- 1.1. Наименование объекта: ГАПОУ «МЦК-КТИТС»
- 1.2. Адрес объекта: 420061, Россия, Республика Татарстан, г.Казань, ул.Б.Галеева, д.3а.
- 1.3. Цель обследования: Формирование рекомендаций, направленных на повышение уровня доступности объекта.
Формирование программы адаптации объекта.
- 1.4. Дата проведения обследования: 01.09.2021 год.
- 1.5. Сведения о размещении объекта:
 - Отдельно стоящее здание: 4 и 3 этажа, общая площадь здания: 10339,5 кв.м.
 - Наличие прилегающего земельного участка (да, нет) 10950 кв.м.
- 1.6. Год постройки здания: 1964 год, последний капитальный ремонт был 2017 году.
- 1.7. Дата предстоящих плановых ремонтных работ:

I Результаты обследования:

ФОТОФИКСАЦИЯ

Фото №1 Вход на территорию

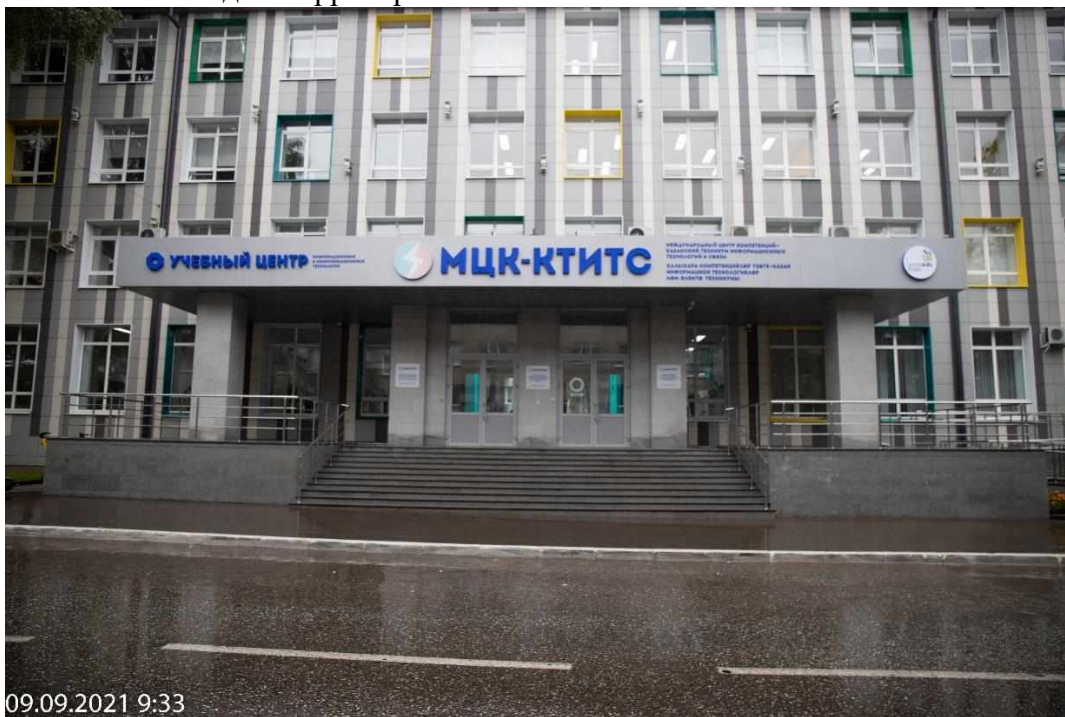
1.1	Вход (входы) на территорию	есть		1;2	Отсутствует информация об объекте.	Все	Оборудовать доступными элементами информации об объекте п. 3.11	Орг.
1.2	Путь (пути) движения на территории	есть		3;4;5;6	Отсутствуют тактильные средства на покрытии пешеходных путей.	С	Устройство тактильных средства на покрытие пешеходных путей: не менее, чем за 0,8 м до объекта информации (начала опасного участка, изменения направления движения, входа) п. 3.6	Тр

Фото №14 - Дверь

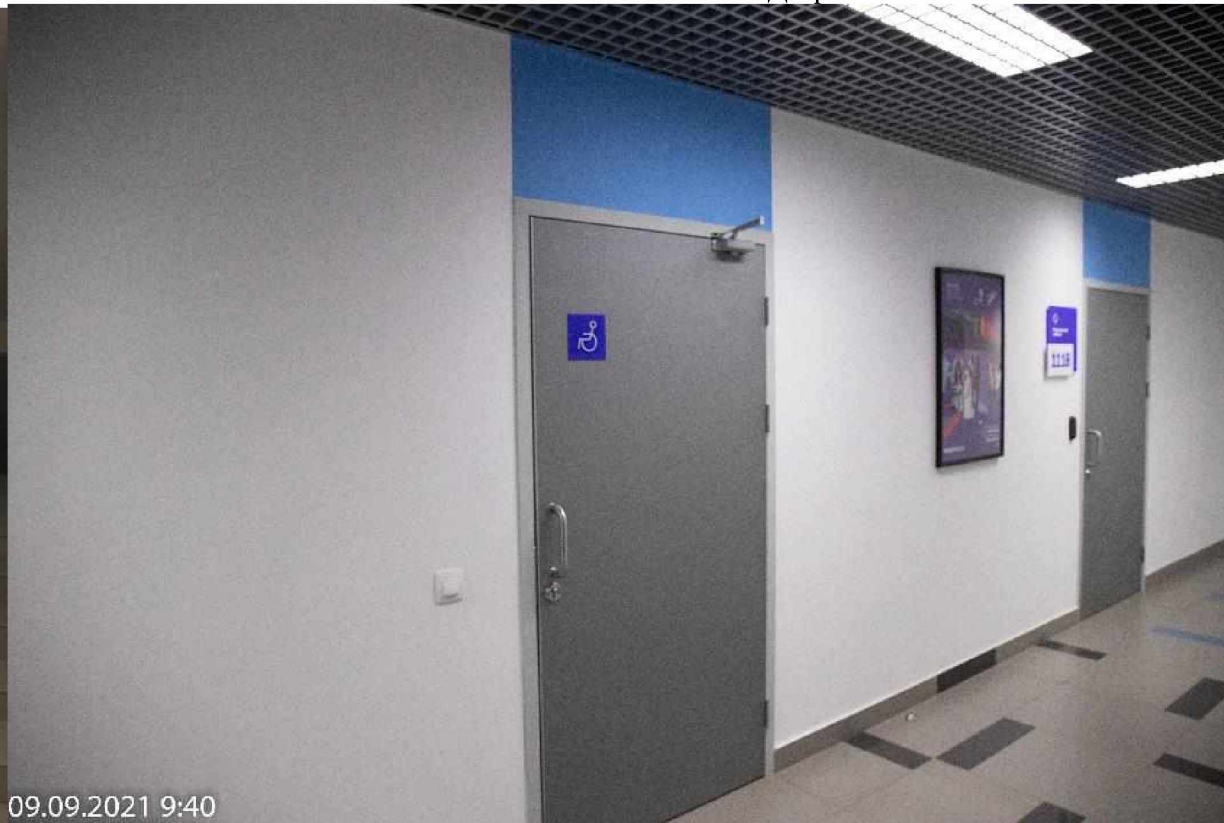
3.4	Лифт пассажирский (или подъемник)	нет		-	-----		-----	
3.5	Дверь	есть	9;10;14;15	Информирующие обозначения помещения не соответствуют. Не дублируется рельефными знаками. (шрифтом Брайля)	<p>Отсутствует контрастная маркировка на прозрачных дверях</p> <p>Отсутствует задержка автоматического закрывания двери продолжительностью не менее 5 сек</p>	<p>Все</p> <p>К,О,С</p> <p>К</p>	<p>Информирующие обозначения помещений:</p> <ul style="list-style-type: none"> - рядом с дверью, со стороны дверной ручки; - на высоте от 1,4 до 1,75 м; - дублирование рельефными знаками п. 3.61  <p>Обеспечить яркую контрастную маркировку на прозрачные двери и ограждения, на уровне от 1,2 до 1,5 м. от поверхности пешеходного пути (высотой не менее 0,1 м и шириной не менее 0,2 м)</p>  <p>Установить задержку автоматического закрывания двери продолжительностью не менее 5 сек. (доводчик с функцией задержки закрытия)</p>	<p>Орг.</p> <p>Орг.</p> <p>Орг.</p>

Фото №23 Санузел

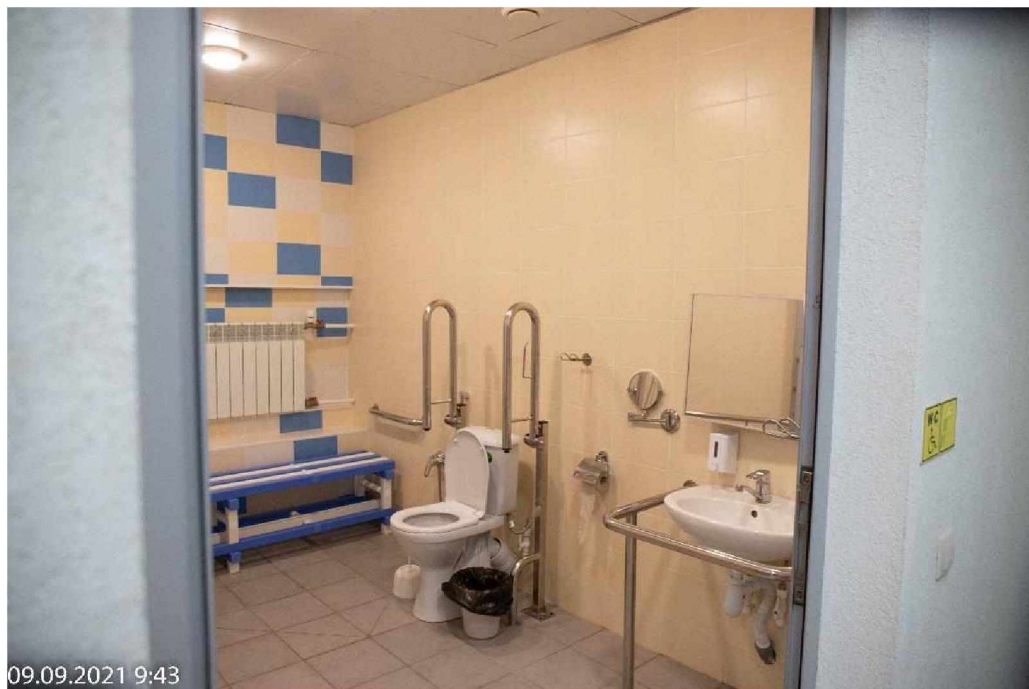
№ п/п	Наименование функционально планировочного элемента	Наличие элемента			Выявленные нарушения и замечания		Работы по адаптации объектов	
		Есть / нет	№ на плане	№ фото	Содержание	Значимость для инвалида (категория)	Содержание	Виды работ
5.1	Туалетная комната	есть		23;24	- Отсутствует установка поручений, штанг, поворотных или откидных сидений.	Все	Установить поручни, штанг, поворотных или откидных сидений. п.3.67 	ТР

<p>Площадка рядом с унитазом не соответствует требованиям</p>	К	Рядом с унитазом следует предусматривать пространство не менее 0,75 м для размещения кресла-коляски	ПСД
				<p>Включатели и розетки находятся высоко</p>	Все	Перенести включатели и розетки на высоту 0,8 м от уровня пола, п. 3.58	Орг.
				<p>Информирующие обозначения помещений не продублированы рельефными знаками (шрифтом Брайля)</p>	Все	<p>Информирующие обозначения помещений:</p> <ul style="list-style-type: none"> - рядом с дверью, со стороны дверной ручки; - на высоте от 1,4 до 1,75 м; - дублирование рельефными знаками п. 3.61 	Орг.
				<p>Отсутствует кнопка вызова помощи и рельефный контрастный знак «Вызов помощи»</p>	Все	<p>Установить кнопку вызова помощи и рельефный контрастный знак «Вызов помощи»</p>	Орг.
				<p>Отсутствует аварийное освещение</p>	Все	 <p>Организовать аварийное освещение</p>	Орг
					К

Отсутствуют крючки для одежды, костылей и других принадлежностей Ширина дверного проема не соответствует требованиям	К	Установить оборудования в туалете Сделать крючки для одежды, костылей и других принадлежность, п. 3.67 Ширина проема - не менее 0,9 м. п.3.23 Рекомендовано использование: - водопроводных кранов рычажного или нажимного действия (или управляемых электронными системами), - управление спуском воды в унитазе на боковой стене кабины п. 3.72	Орг. ПСД Орг
5.2	Душевая/ ванная комната	нет		-	-----		-----	
5.3	Бытовая комната (гардеробная)	есть		-	Отсутствуют индивидуальные шкафы	К;О;С	Индивидуальные шкафы: совмещенные (для уличной, домашней и рабочей одежды), высотой не более 1,3 м от пола (то же для крючков для одежды), размеры в плане 0,4 на 0,5 м, - нумерация шкафов рельефная и на контрастном фоне. п. 3.70; п.3.69; п. 3.61	Орг
